PROYECTO: “PASEO DEL SOL”.

**RESPUESTA A AMPLIACIÓN DE INFORMACIÓN SOLICITADA
MEDIANTE EL OFICIO DEIA-DEEIA-AC- 0112-0706-2023.**

DEIA-DEEIA-AC-0112-0706-2023

PUNTO DE DESCARGA DE LA PTAR DEL PROYECTO PASEO DEL SOL.

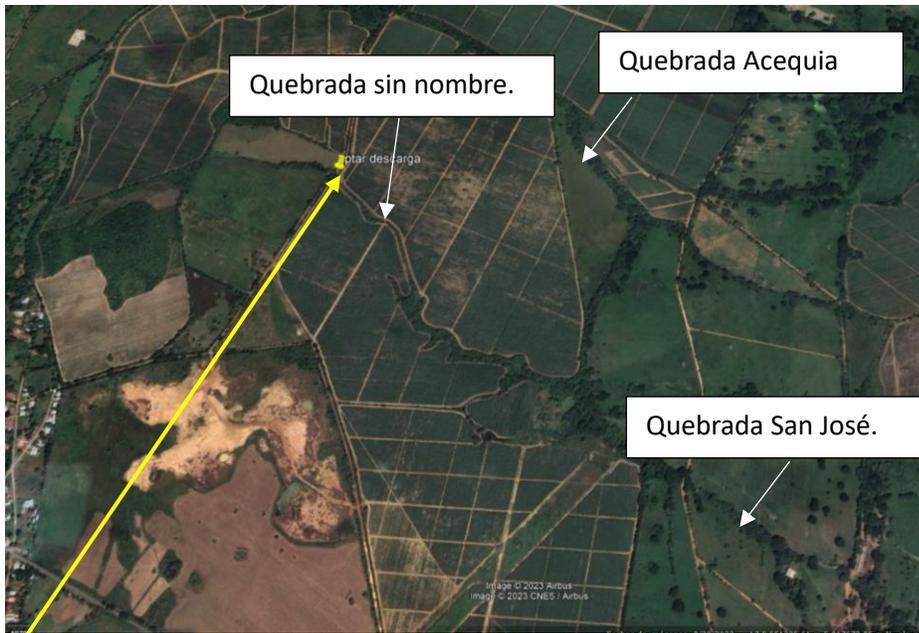
- z. Aclarar la Cuenca Hidrográfica a la que pertenece el sitio del proyecto, ya que para este sector no existe la cuenca No 133*
 - ii. Presentar plano o mapa del recorrido de la quebrada da San José, con relación al proyecto, adicional levantar la línea base de la misma ya que es el afluente donde proponen la descarga de la PTAR.*

El Destino final de las aguas tratadas que salen de la planta de tratamiento será la quebrada San José, la misma se ubica al norte del polígono de esta Urbanización, a una distancia de 1.28km. Este es un curso fluvial permanente que atraviesa extensas plantaciones de caña de azúcar y áreas ganaderas y de cultivo

A continuación se incluye una imagen que ilustra la localización del punto de descarga de las aguas residuales de la PTAR del proyecto Paseo del Sol, con sus respectivas coordenadas y fotografías del lugar.

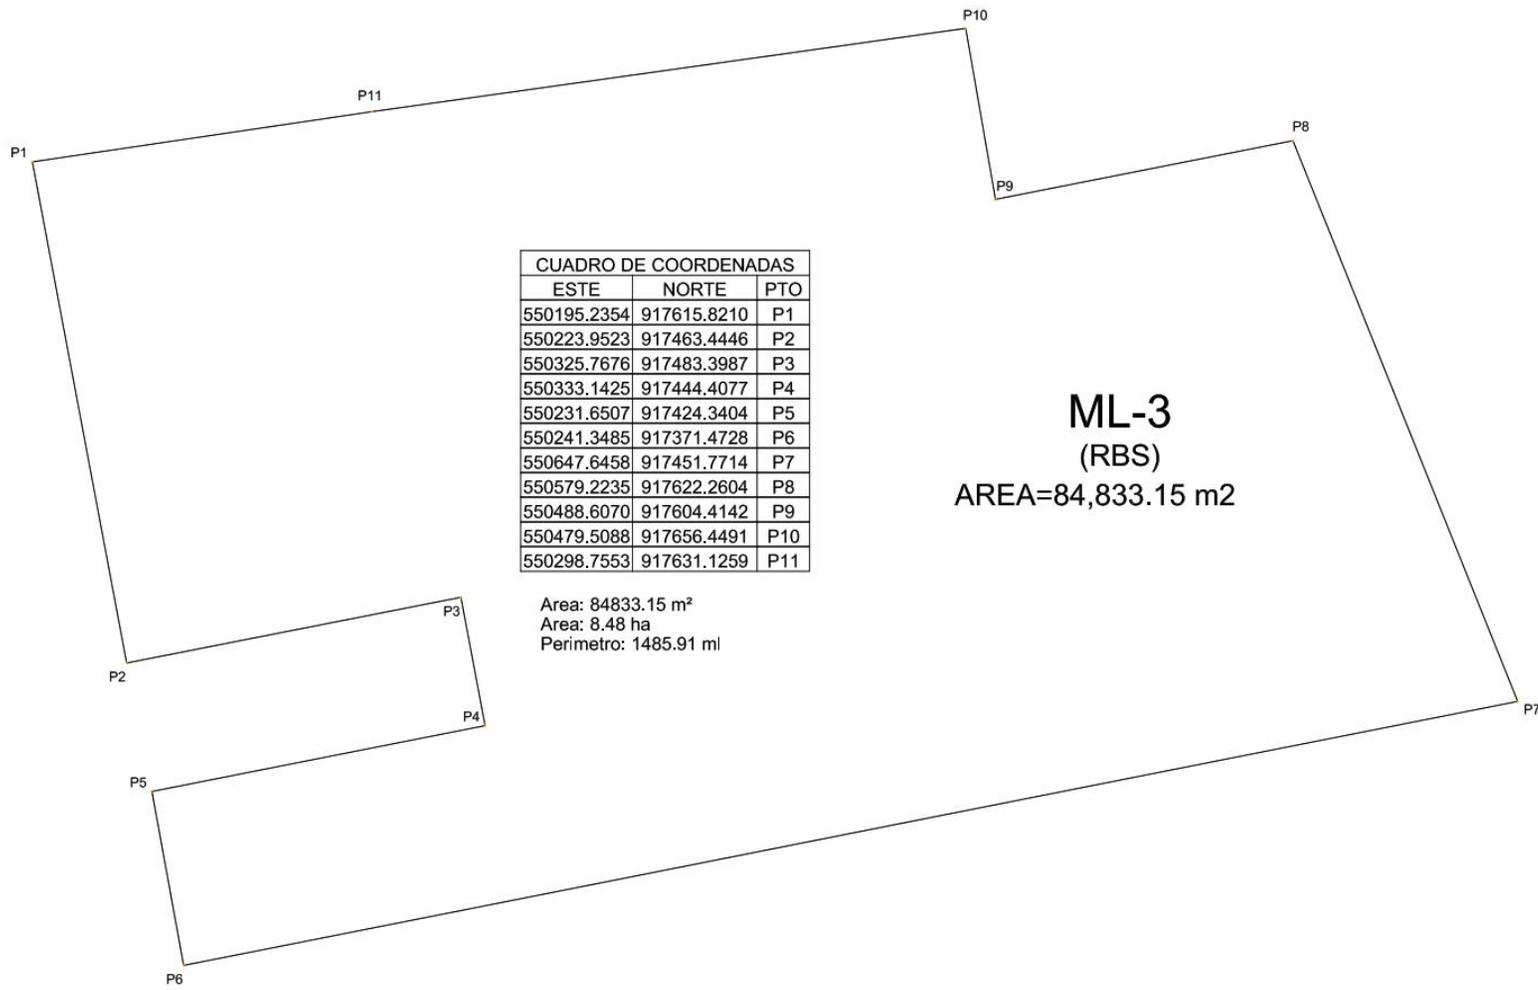
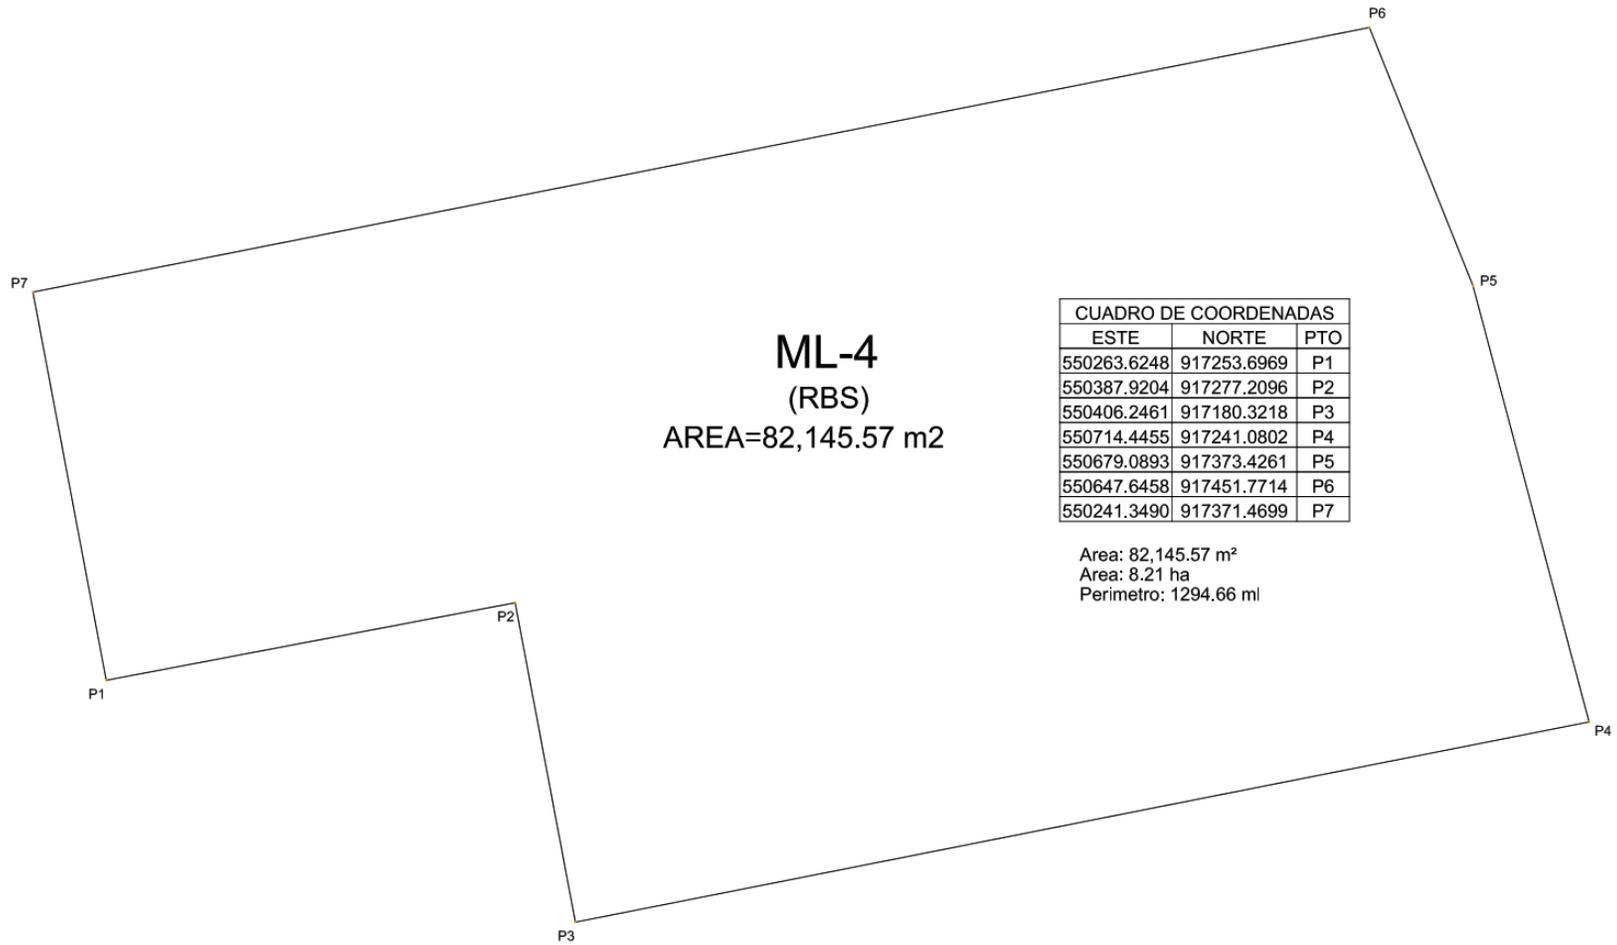
- a. Ampliar la descripción plasmada en el punto 5.4.3 Operación.
- b. Presentar información del Cuadro "USO DE SUELO Y RESUMEN DE ÁREAS DEL PROYECTO PASEO DEL SOL" con su plano, donde se observe las superficies que conforman cada macro lote.
- c. Presentar coordenada de las áreas que conforma cada macro lote a ser habilitado por el proyecto.

El plano en donde se observan las superficies que conforman cada macro lote se presenta en la página siguiente.

Estos planos fueron aprobados por el MIVIOT como parte del Esquema de Ordenamiento Territorial (EOT) del proyecto mediante la Resolución No 523-2023 de 23 de junio de 2023.

POLIGONO PTAR PASEO DEL SOL

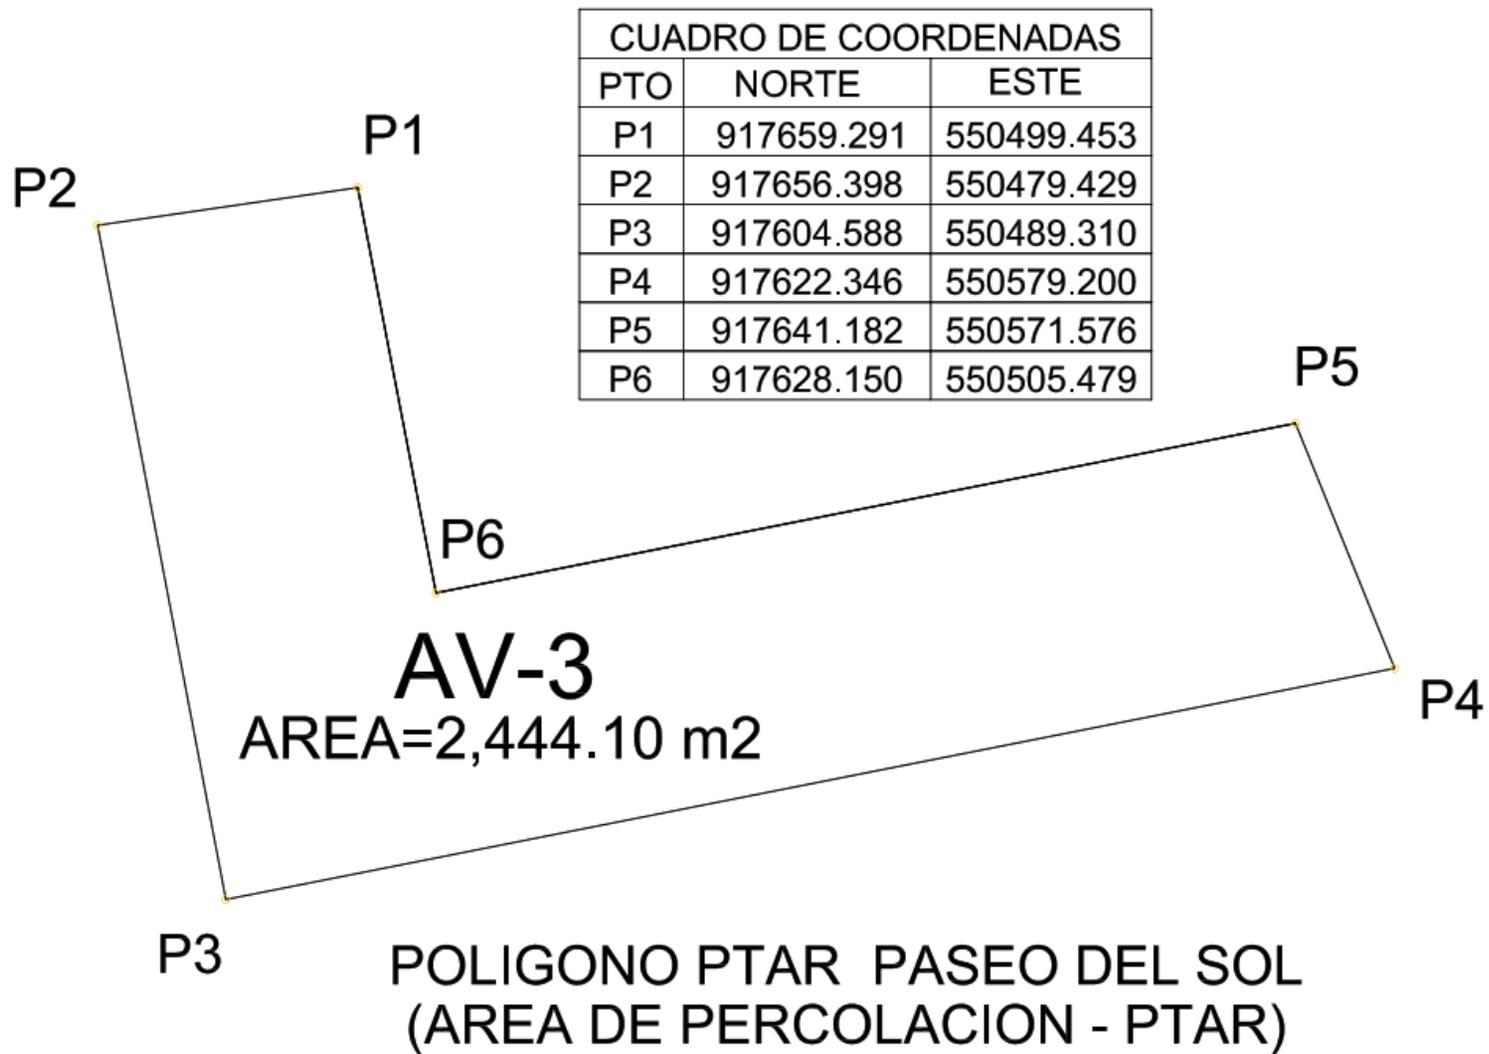
- a. Describir nueva alternativa de descarga de las aguas residuales de la planta de tratamiento.

- a.1 En caso que la descarga sea directa a cuerpo de agua superficial se le solicita:
- i. Indicar el nombre del cuerpo de aguas superficial en donde descargará la planta de tratamiento.

a. Para la descarga de las aguas residuales de la PTAR del proyecto como alternativa se propone un sistema mixto; es decir en la temporada lluviosa cuando hay caudal se descargarán las aguas tratadas en la quebrada San José, y en temporada seca o de verano serán infiltradas en un campo de infiltración que se realizará en el sitio. El campo de infiltración utilizará un sistema de pozos verticales de materiales plásticos, esta área se ubicará paralela a la planta de tratamiento de aguas residuales.

Ver hoja de plano en donde se muestra el sitio para el campo percolador y la ubicación de la PTAR en la siguiente página. Se aprecia que el área para el campo percolador será de 2,444.10 m².
